Европейская экономическая комиссия
Комитет по внутреннему транспорту
**Всемирный форум для согласования правил
в области транспортных средств**
Рабочая группа по пассивной безопасности
Семьдесят четвертая сессия

Женева, 4–8 декабря 2023 года

**Доклад Рабочей группы по пассивной безопасности
о работе ее семьдесят четвертой сессии**
Содержание

Рис. 1–2

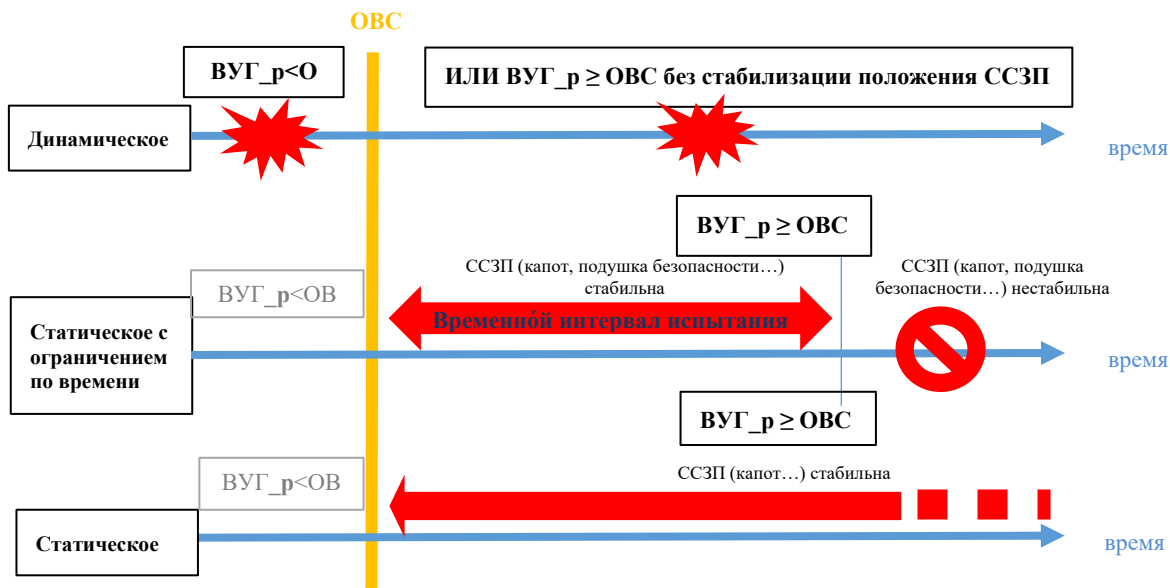
Продолжительность динамических, статических испытаний с ограничением по времени и статических испытаний, представляющих реальные условия эксплуатации

Рис. 1

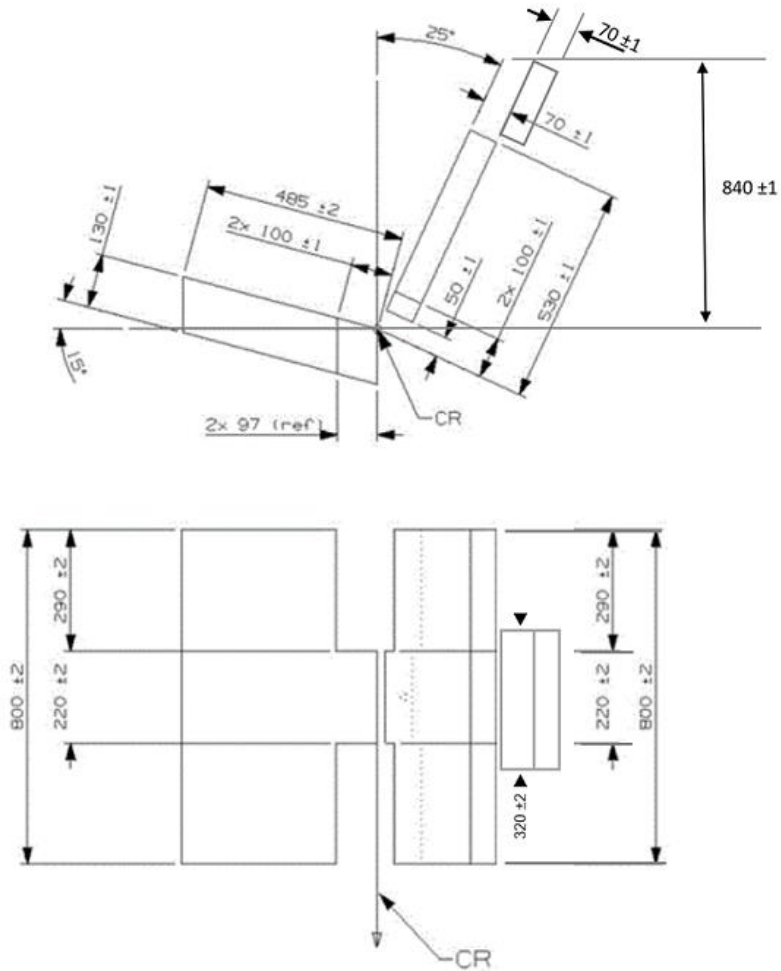
«Приложение 6 — Добавление 5

Факультативное защитное устройство для манекена
